COMMUNAUTÉ  
D'AGGLOMÉRATION  
DU DOUAISIS

Nos Réf : GG/MR/CS/072017/n° 213407

**Objet : Arrêt projet Plan Local d'Urbanisme**

## BOUCLES DE RANDONNEE

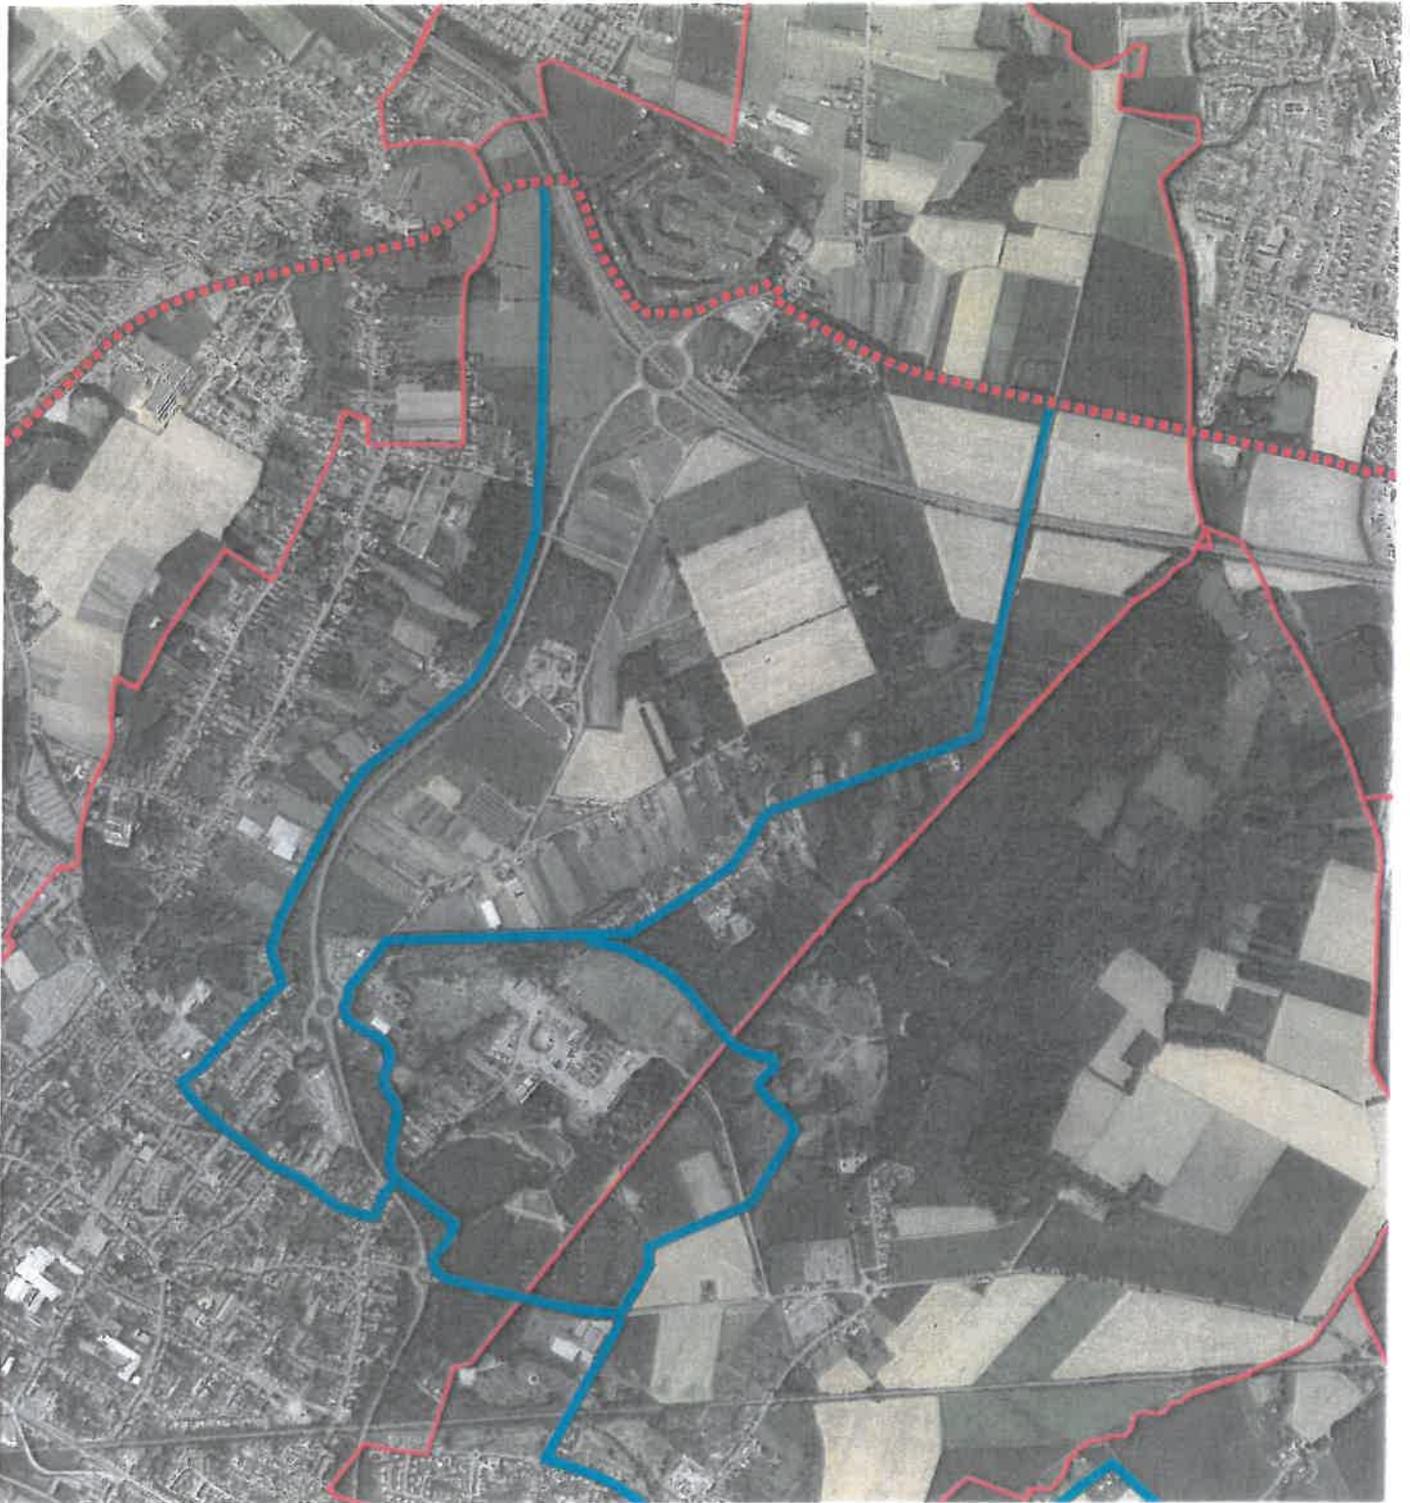
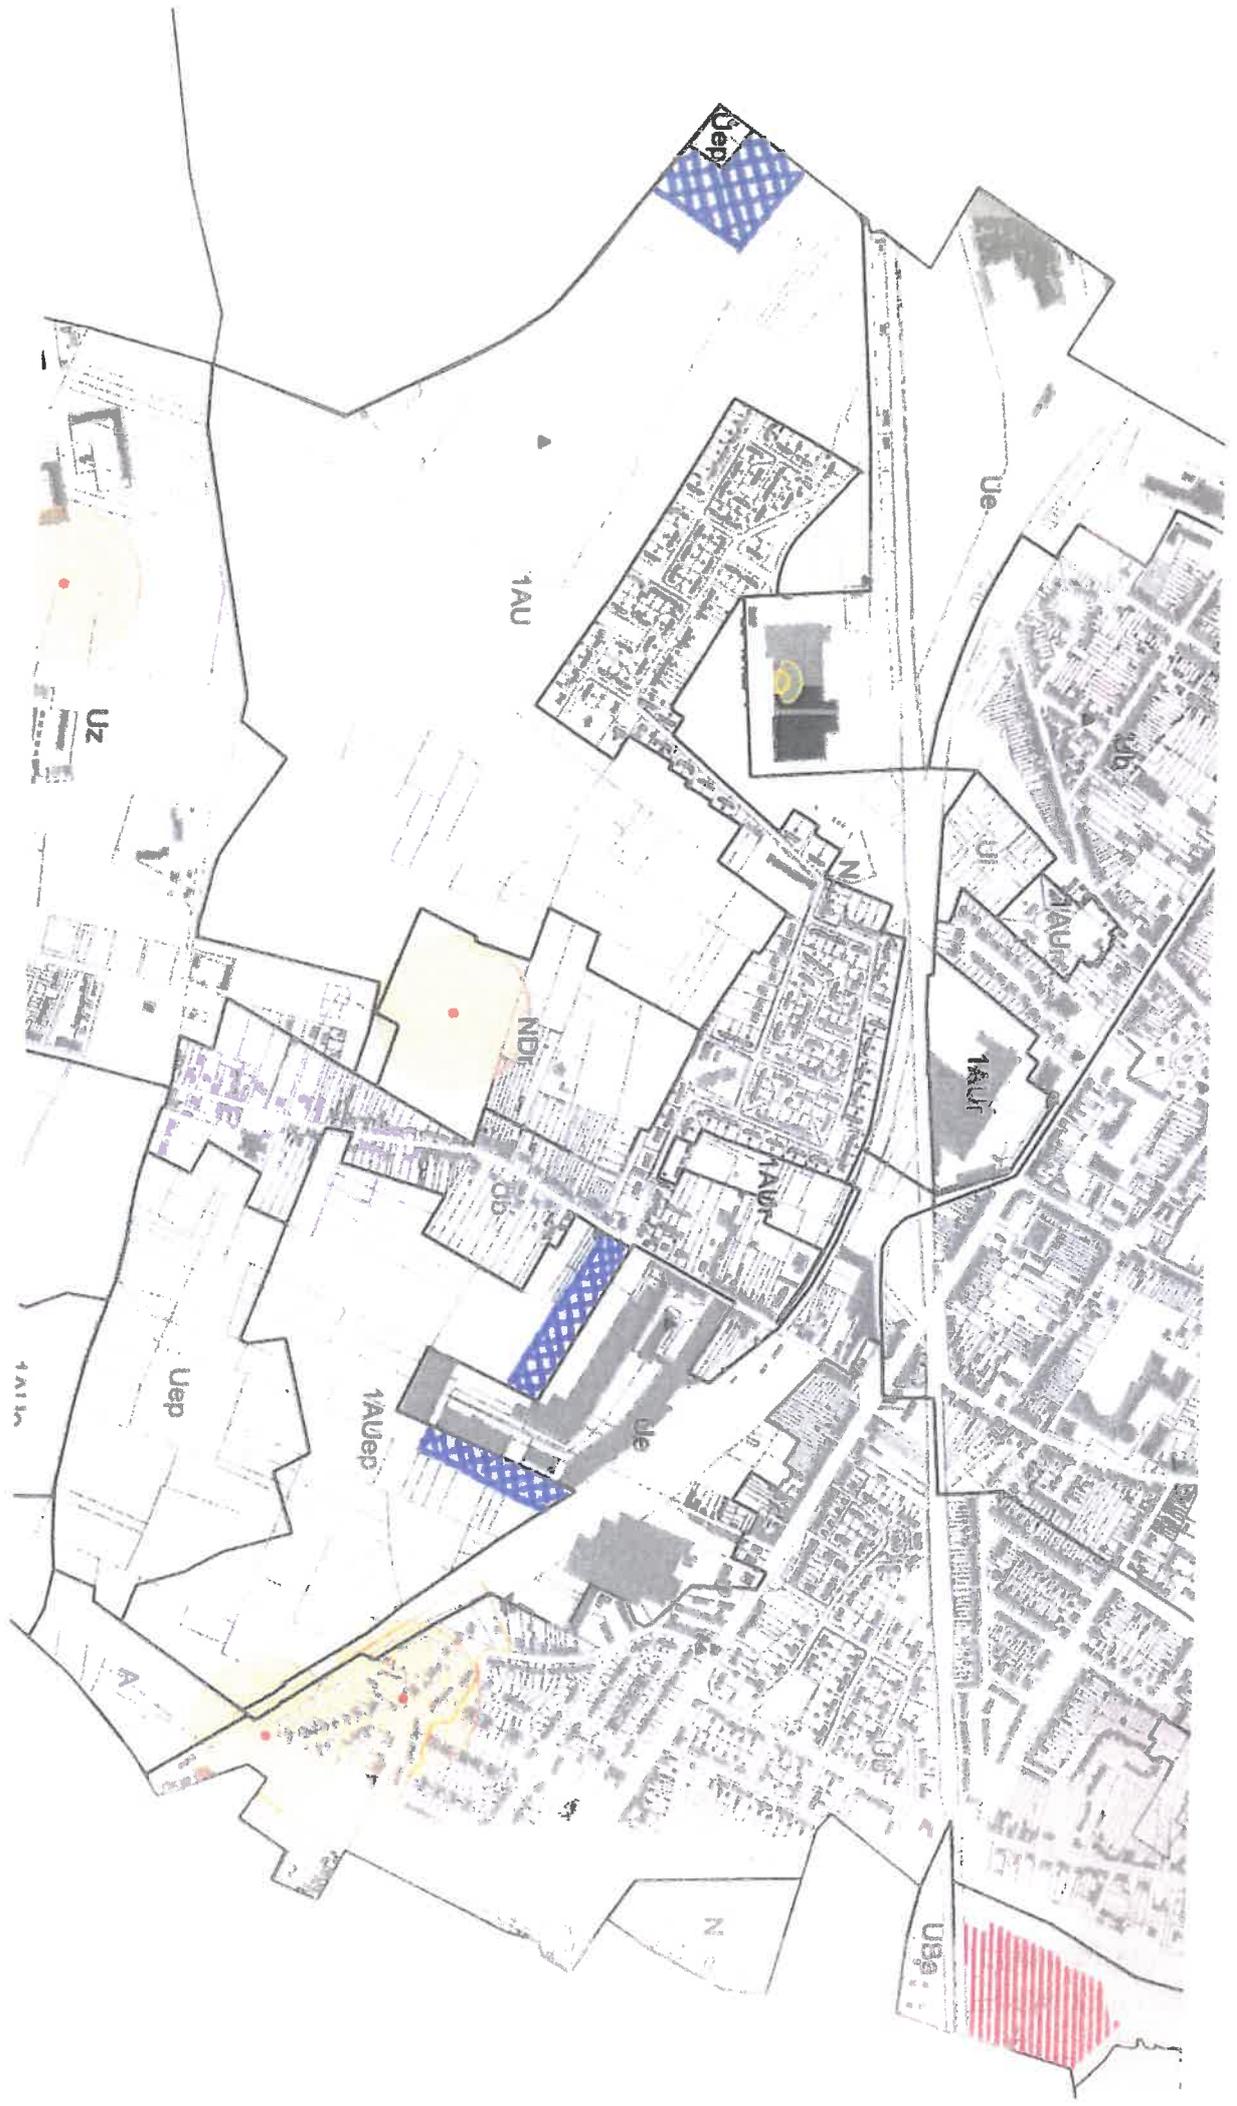
Enfin, le tracé de la Véloroute voie verte précisé sur le plan zonage –environnement est à modifier, je vous remercie de bien vouloir rectifier son tracé suivant la carte ci-annexée et sous l'appellation « la Véloroute du Bassin Minier » inscrite au schéma régional des vélo routes et voies vertes. L'autre partie du réseau de boucles communautaires n'est pas repris dans l'itinéraire de cette vélo route du Bassin Minier. Il est donc à classer dans ce zonage-environnement sous une autre appellation.

# PLAN DE CADASTRE

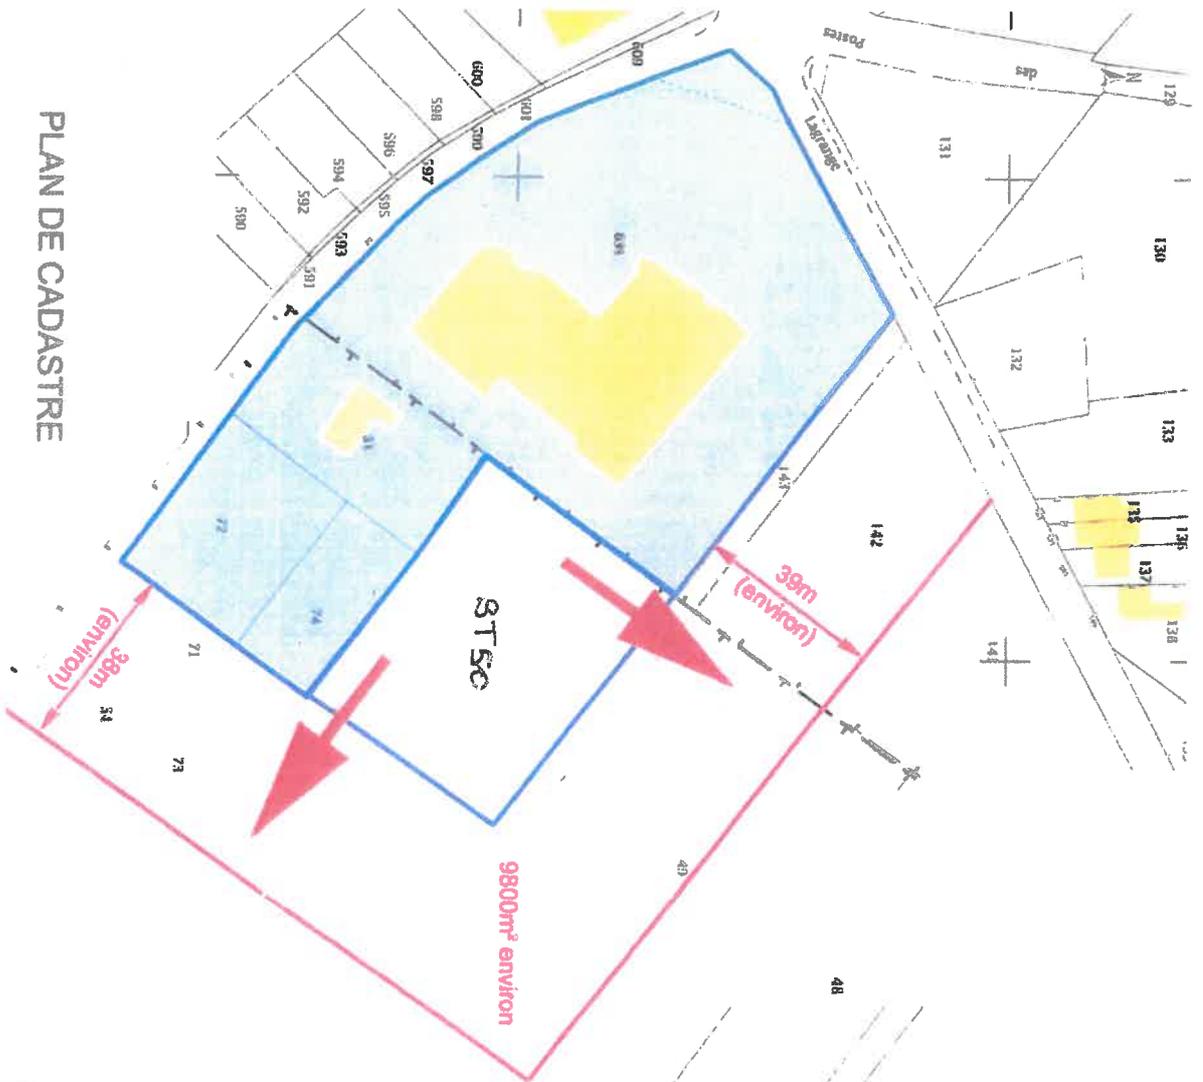
Enfin, il faudrait élargir d'une part le zonage Uep pour permettre l'extension de la société INDELEC et d'autre part le zonage UE aux abords de la société SDM pour le faire coïncider avec leur périmètre sécuritaire sur lequel la CAD ne pourra pas intervenir dans le cadre de l'aménagement de l'éco-quartier. (cf plan joint).
